リサイクル燃料備蓄センター設工認
設 1-補-005-01 改 2
2021 年 7 月 8 日

リサイクル燃料備蓄センター
設計及び工事の計画の変更認可申請書
(補足説明資料)

基本的安全機能の補足説明

使用済燃料の臨界防止の変更前後比較 (朱記: 変更箇所)

図 2-2 ケーブル貫通口

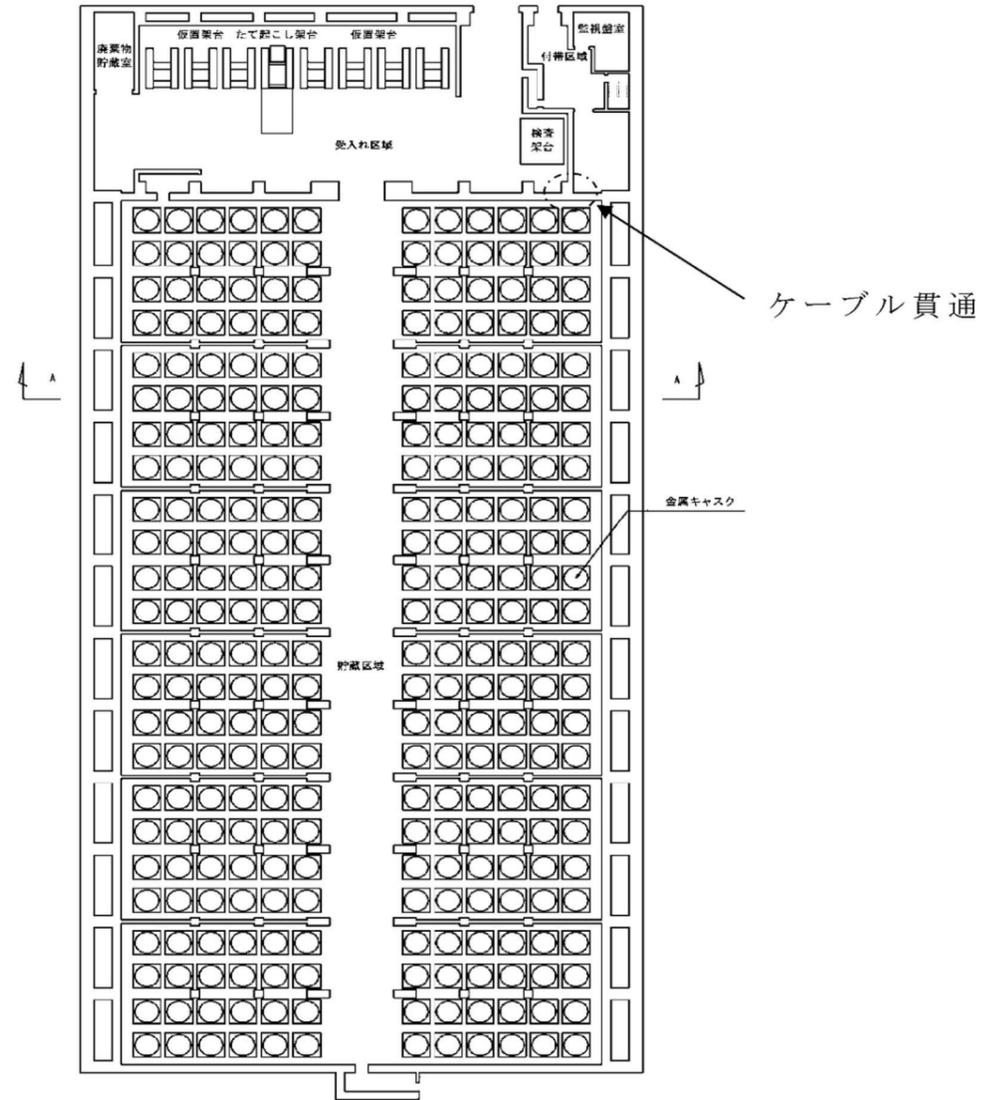
図 3-2 ケーブル貫通口
